CCH001-SDHT-1269-2025-291

Referencia: Contrato SDHT 1269-2025 "**REALIZAR LA FACTIBILIDAD, LOS ESTUDIOS Y DISEÑOS DEFINITIVOS Y LA EJECUCIÓN DE LAS OBRAS DE ESPACIO PÚBLICO, EN EL MARCO DE LA ESTRATEGIA REVITALIZA TU BARRIO, EN LOS POLÍGONOS PRIORIZADOS POR LA SECRETARÍA DISTRITAL DE HÁBITAT." (Grupo 5)."**

Asunto: *Respuesta a su comunicado SDH-1330-2025-0226 del 06/may/2026.* ANÁLISIS DE LA INFORMACIÓN CONTENIDA EN EL COMUNICADO CCH001-SDHT-1269-2025-248 – ENTREGA ACTUALIZADA DE PROPUESTAS DE DISEÑO ARQUITECTÓNICO Y URBANÍSTICO PARA REVISIÓN" CORRESPONDE A – ESQUEMA GENERAL – V1

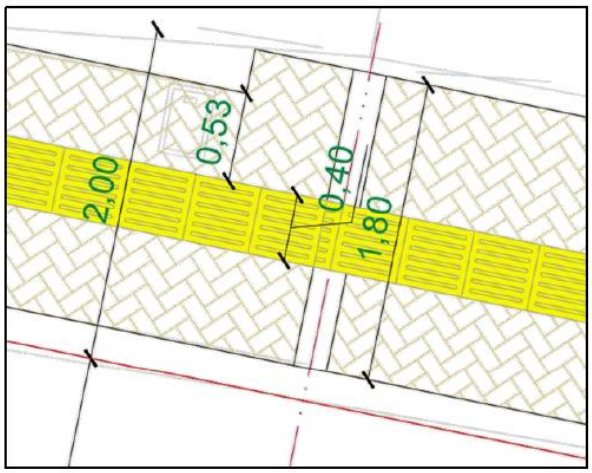
1- La distancia entre paramento y franja podo-táctil no está acorde con el MEP (p. 283 (digital p295).

> Situar la línea podotáctil guía a mínimo 0.90 m de distancia del paramento de edificación o de la línea de antejardín, para favorecer una circulación cómoda.

La propuesta localiza la franja guía a 0.60m del paramento y debe situarse a 0.90cm.

Rta: Se atiende la observación se verifican distancias de losetas podo táctiles con relación a paramentos mínimo 90cm

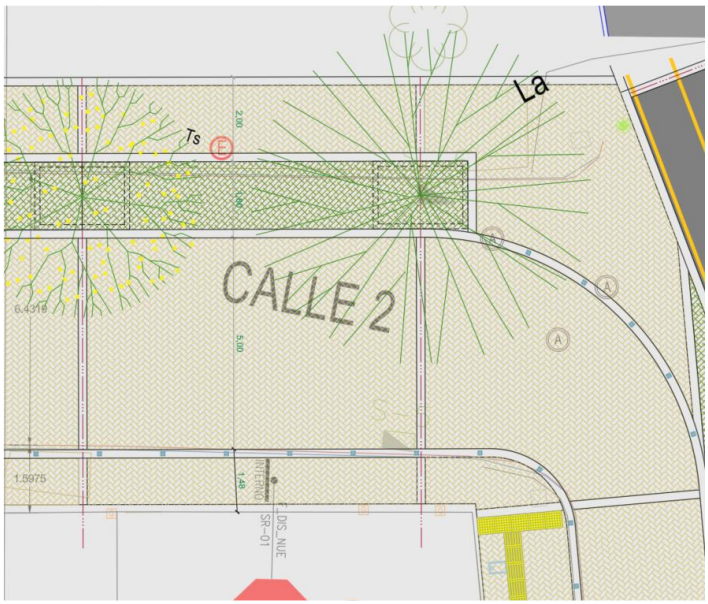
2- La dimensión de las losetas táctiles no es la adecuada de acuerdo con el ancho de la franja peatonal

➔Las medidas deben ser evaluadas respecto al ancho útil de las franjas. En ese orden de ideas, la cota que debe ser considerada excluye los sardineles y bordillos.

Rta: Se atiende la observación se verifican anchos de losetas podo táctiles frente a anchos de franja de circulación. , las cotas incluyen bordillos ya que estos elementos al estar sobre el mismo plano forman parte de la superficie útil de circulación.

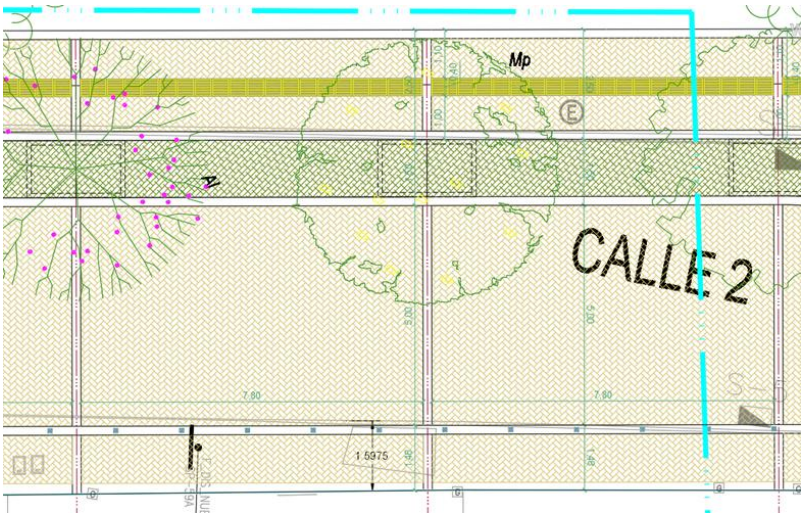
3. La franja táctil se ve interrumpida a lo largo de la calle 2

➔Se subsanaron las observaciones emitidas por la SDHT, Sin embargo, se reiteran las observaciones emitidas por la interventoría referente a las franjas podotáctiles

- Distancia de la franja respecto al paramento
- Continuidad de la franja táctil
- Dimensiones de las piezas usadas de acuerdo con el ancho útil de la franja peatonal

Rta: Se atiende la observación se incorpora loseta podo táctil costado norte calle 2

Rta: Se atienden las observaciones en su conjunto

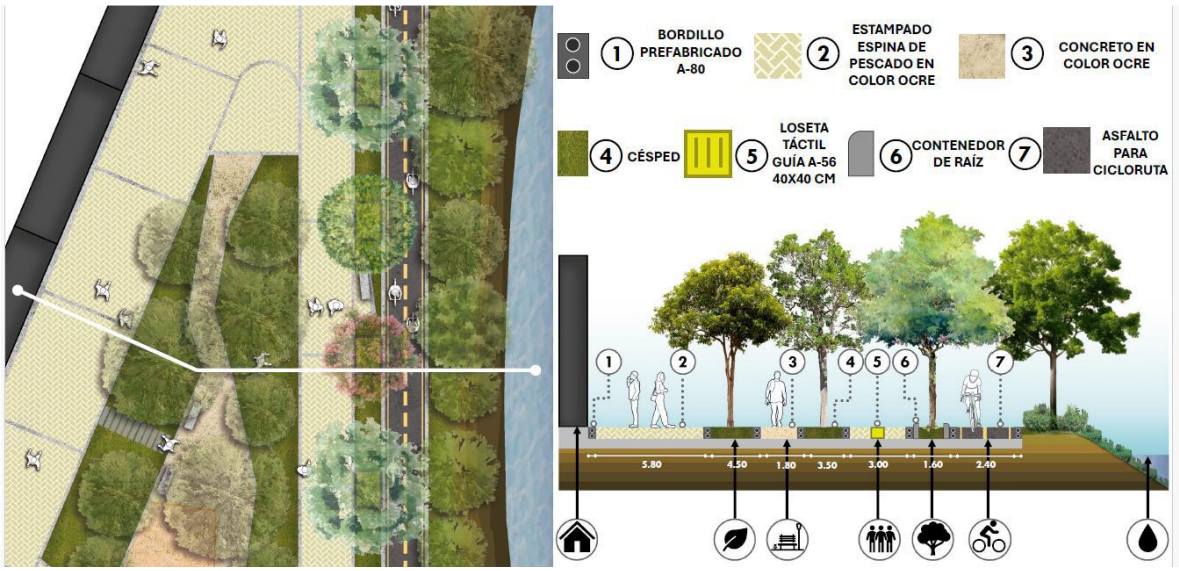
4- Faltan cotas

Solo hay una cota de perfil por subtramo como si el espacio fuera regular y no es el caso. Es necesario acotar los puntos críticos.

- Cambios de anchos disponibles por franja (Calzada, bahías, franjas peatonales.
- Cambio de materialidad
- Radios de giro

Rta: Se atienden las observaciones en su conjunto

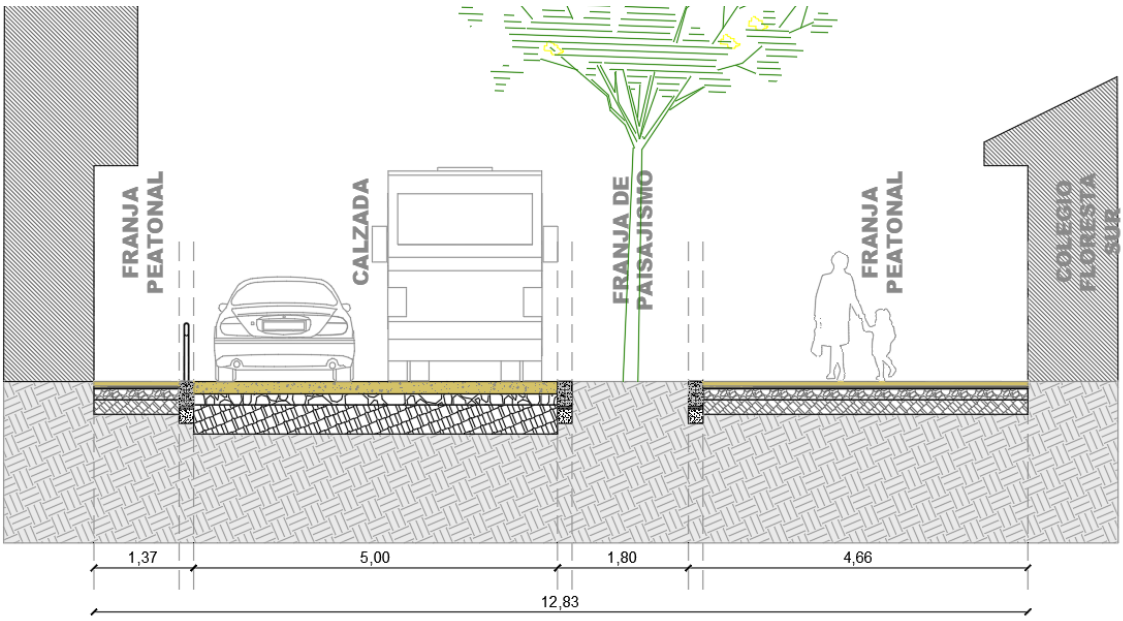
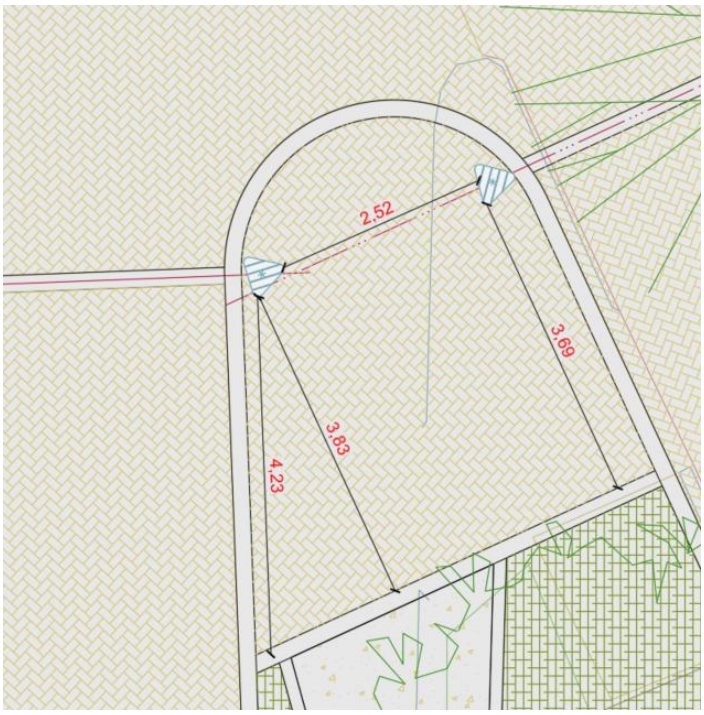
5- las secciones presentadas no corresponden a la última versión en planta

Rta: Se atiende la observación se incorporan secciones actualizadas

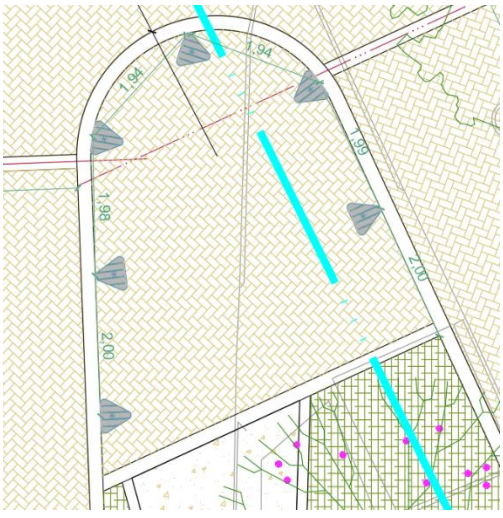
6- el distanciamiento de las bancas bolardos no es adecuada y no brinda seguridad vial al peatón

Rta: Se atiende la observación se verifican distanciamiento de bolardos y mobiliario que cumple función de bolardo

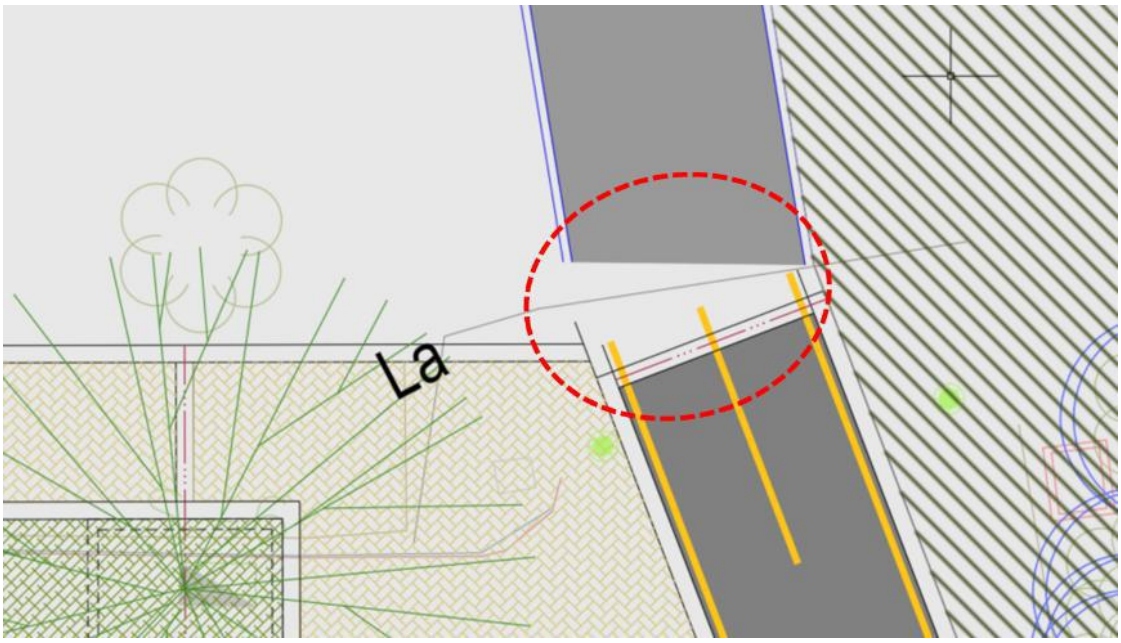
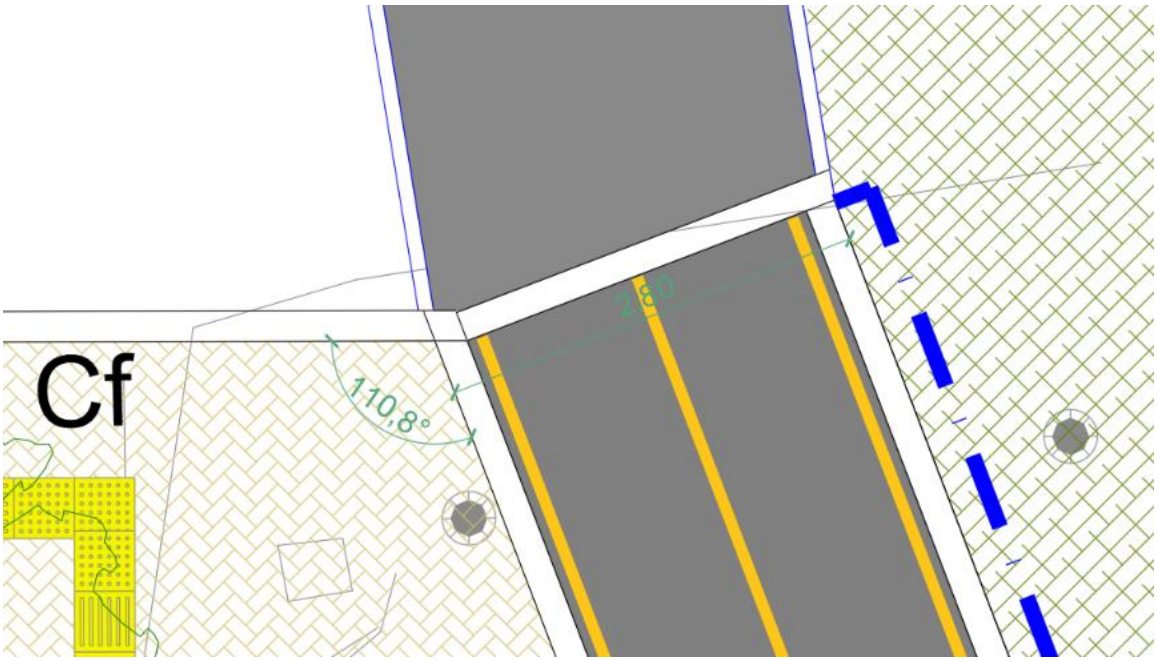
7- No hay empalme con el entorno directo. Excepto lo respectivo con la Troncal de la Av. 68, en general hay vacíos sobre cómo se maneja el empalme con lo existente.

La siguiente imagen presenta un ejemplo de lo mencionado, es Necesario que la propuesta deje muy claro cómo va a ser el manejo de empalme con el espacio existente,

Rta: Se atiende la observación se ajustan empalmes de proyecto con su entorno inmediato

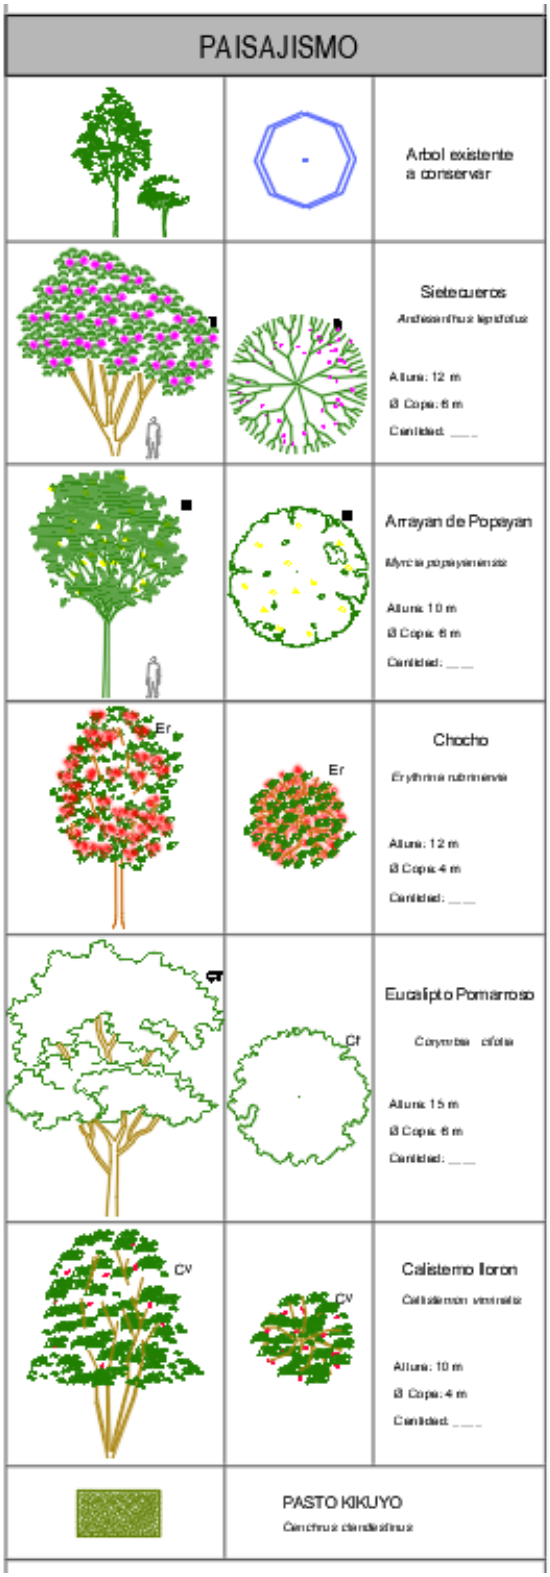
8-Se requiere mayor detalle respecto al paisajismo, qué árboles se están implanto, que coberturas verdes se están sembrando.

Rta Se atiende la observación se incorporan la selección de especies y los criterios de incorporación de paisajismo en los diferentes sectores del proyecto

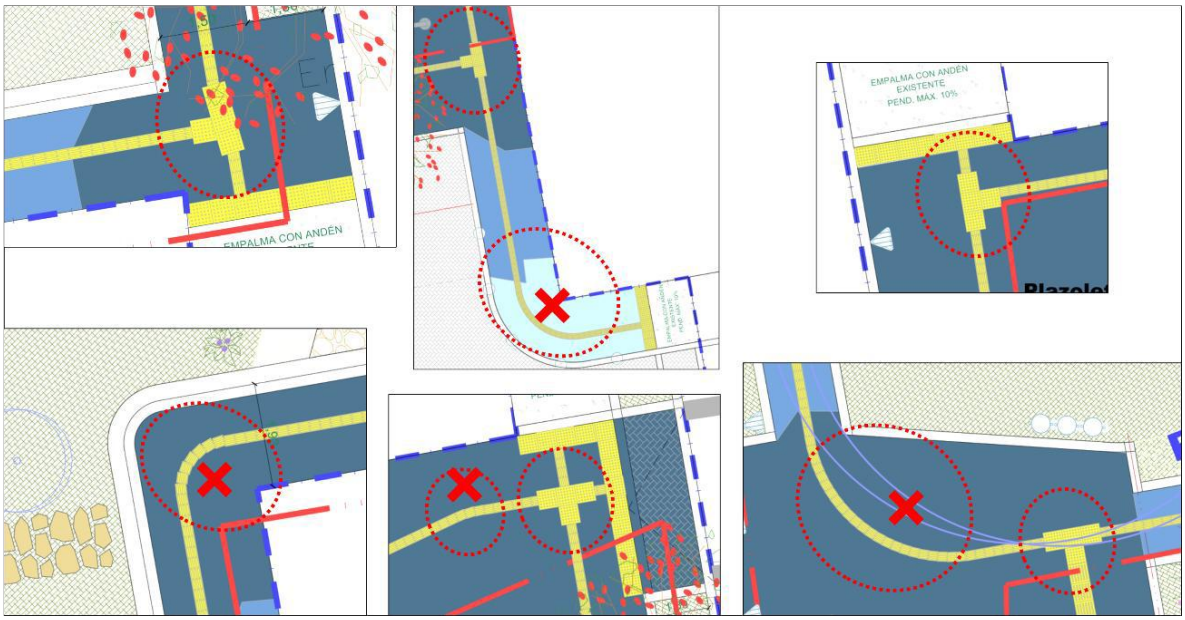
9- Revisar la continuidad de las franjas guías y la disposición de las losetas alertas para que el recorrido plasmado para las personas de discapacidad visual sea el más óptimo y estén acordes con lo estipulado por el MEP

Rta: Se atiende la observación se ajustan las relaciones de losetas podo táctiles según las indicaciones.

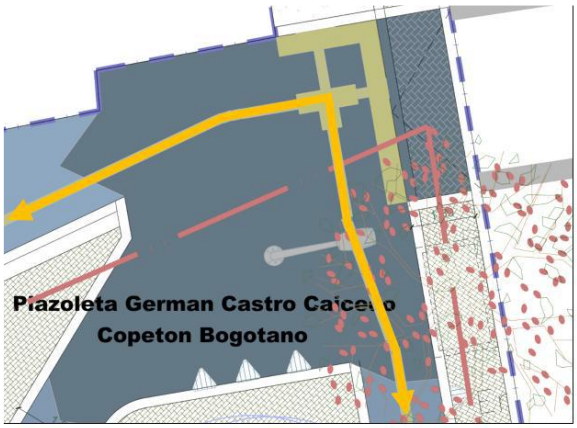
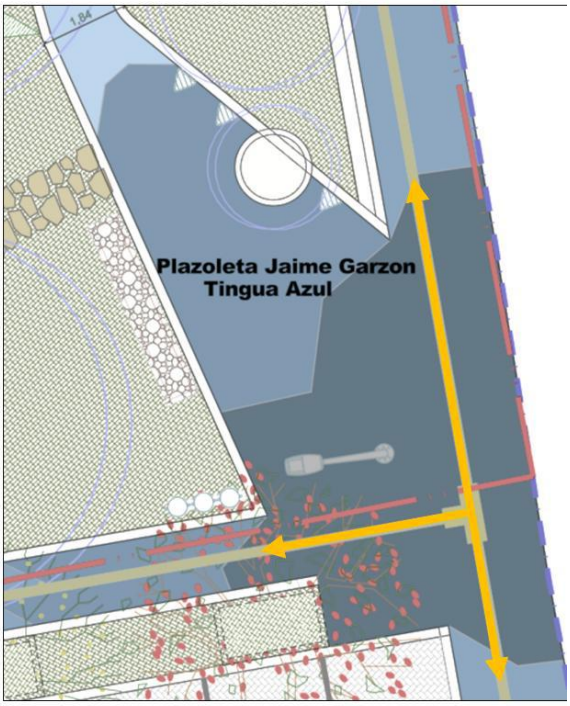
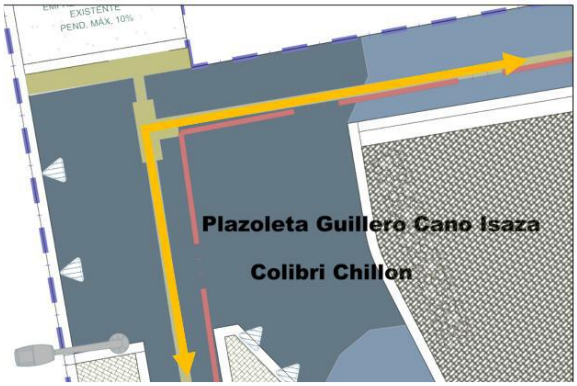
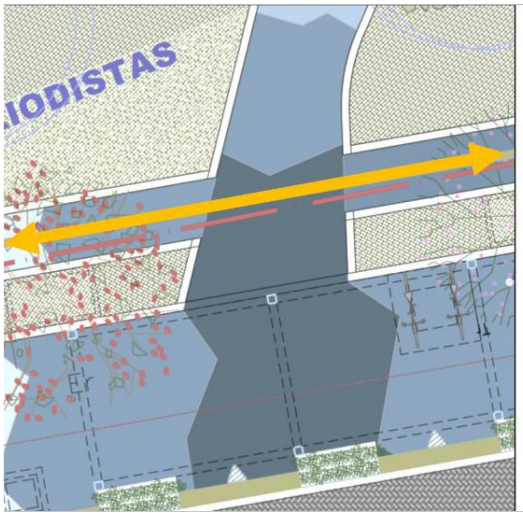
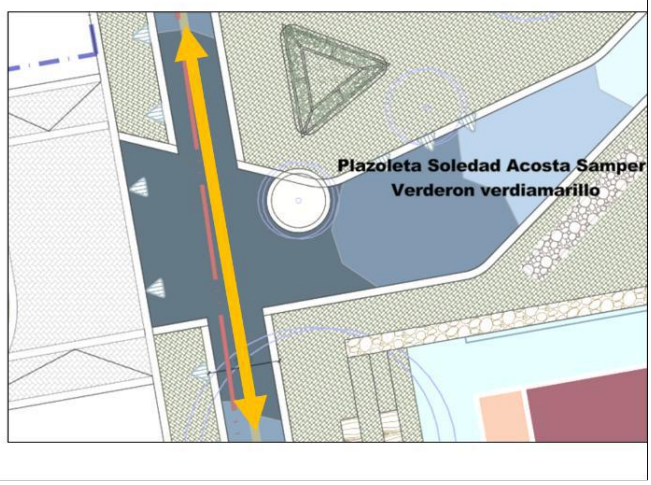
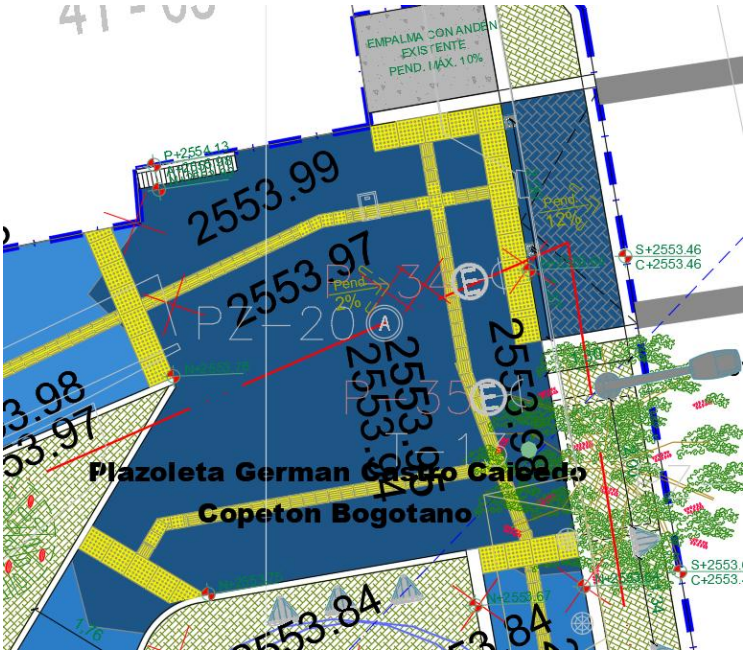
- No hay integración entre el perímetro (andenes) y el parque. Esto es visible en el manejo de las franjas guía. Una persona en condición de discapacidad visual no puede percibir de manera autónoma los puntos de decisorios de acceso al parque porque la franja es circundante.

- No se trata de incluir la línea guía al interior de los senderos del parque, es dar carácter a las plazoletas de acceso. El Peatón en condición de discapacidad visual no percibe que llegó a una plazoleta.

En la siguiente imagen podemos ver que no hay interacción con el parque.

Rta: Se atiende la observación se integran los andenes perimetrales del parque con los senderos del parque a través de losetas podo táctiles, se marca los espacios de plazoleta con losetas alertas.

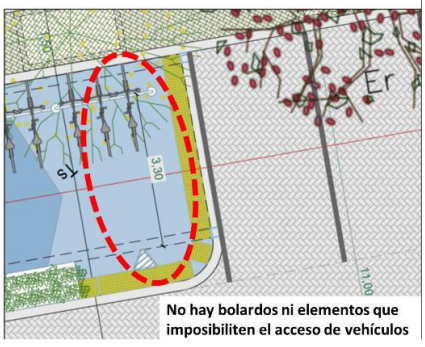
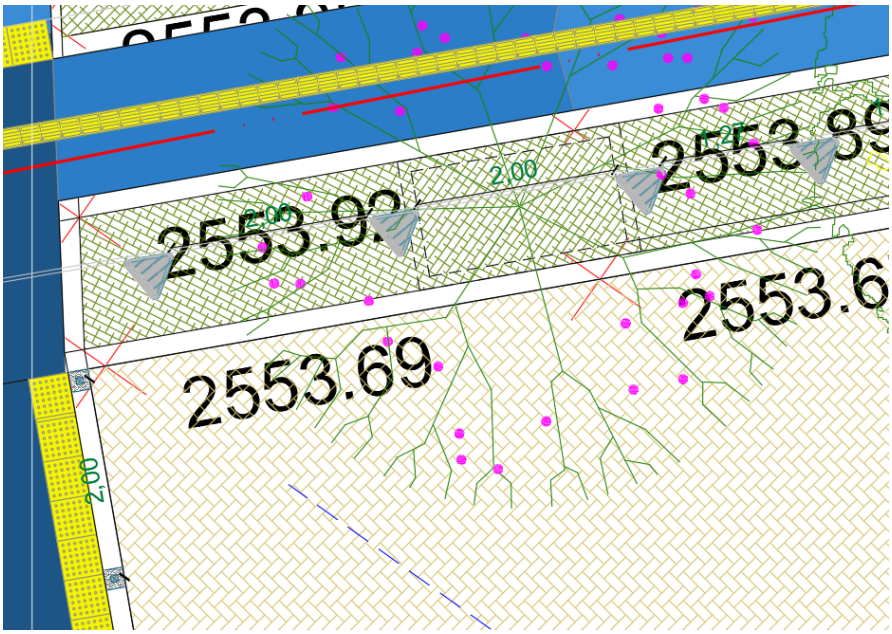
10- El distanciamiento de las bancas bolardos no proporcione seguridad para los peatones teniendo en cuenta que no imposibilita el acceso de actores motorizados.

No hay bolardos ni elementos que imposibiliten el acceso de vehículos

No hay bolardos ni elementos que imposibiliten el acceso de vehículos

Rta: se atiende la observación se verifican distancias entre bolardos y mobiliario que cumple función de bolardo

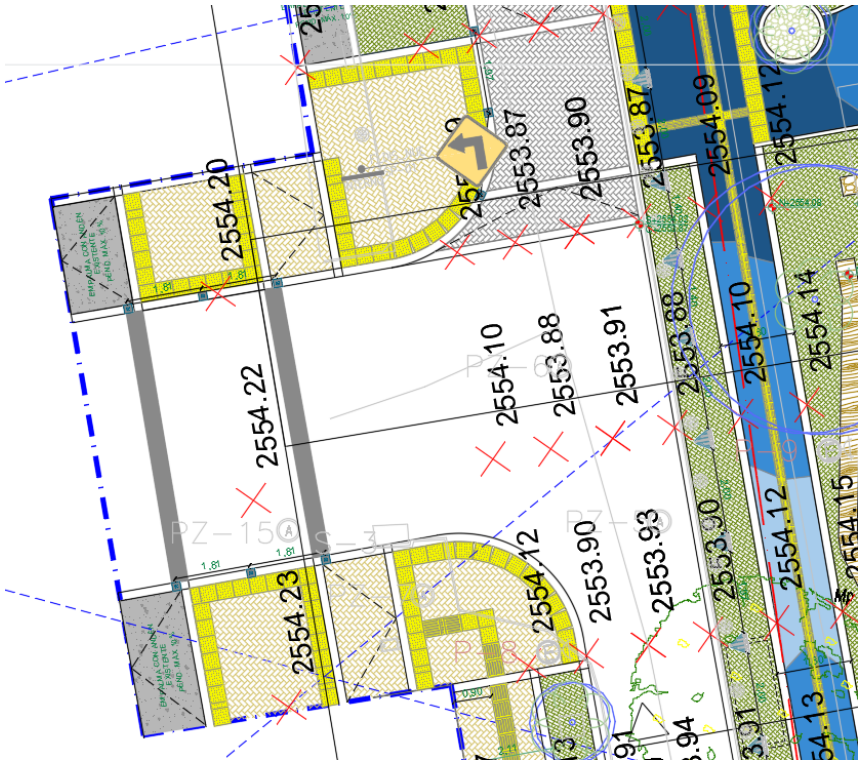
11- En la siguiente imagen se puede observar que hay una falencia en el recorrido establecido para peatones. Principalmente para los peatones en condición de discapacidad o dificultad motriz.

Rta: Se atiende la observación se ajusta paso peatonal en concordancia con la indicación de manera funcional y segura.
